改善箇所説明図

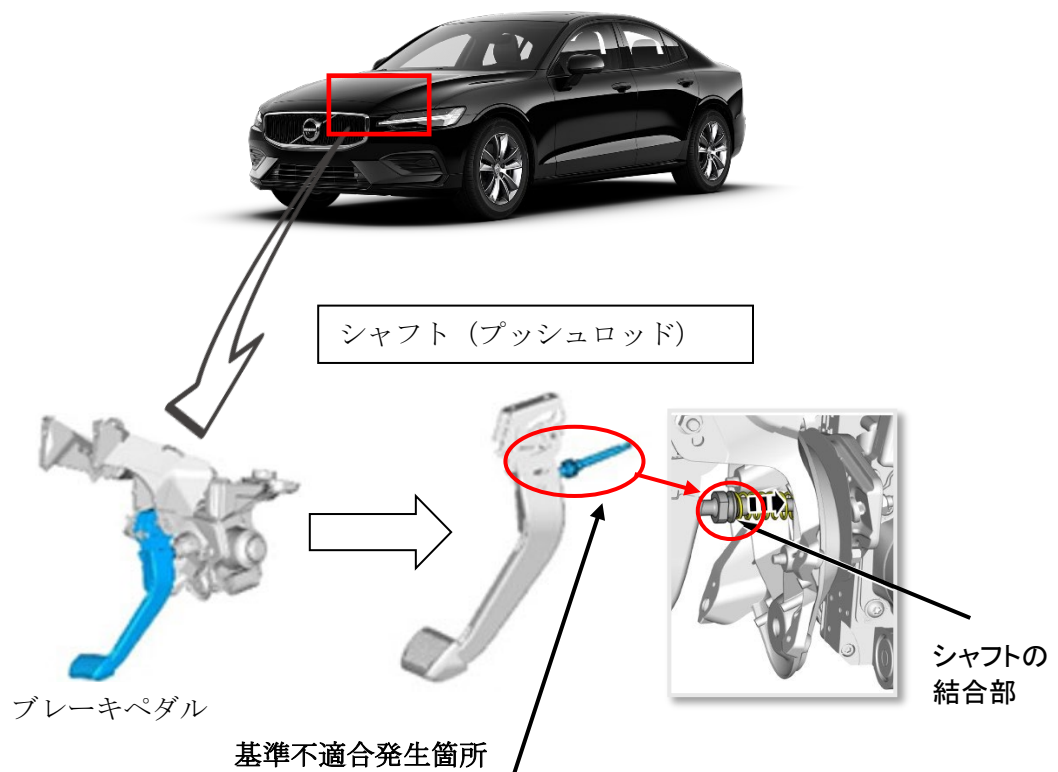
ブレーキペダルとブレーキブースターに連結するシャフトにおいて、部品製造機器の設定が不適切なため、当該シャフトの結合部が仕様どおりに組み付けられていないものがある。そのため、使用過程で結合部のネジが緩むことによりブレーキペダルの操作感が変化すると共に異音が発生する可能性がある。そのままの状態で使用を続けると、最悪の場合、結合部が外れ、ブレーキペダルでの操作ができなくなるおそれがある。

全車両、シャフトの結合部を正規な仕様に組み付け直す。

作業完了車は、助手席側ドアロアヒンジ取り付けボルト（下側）の頭に白ペンを塗布する。
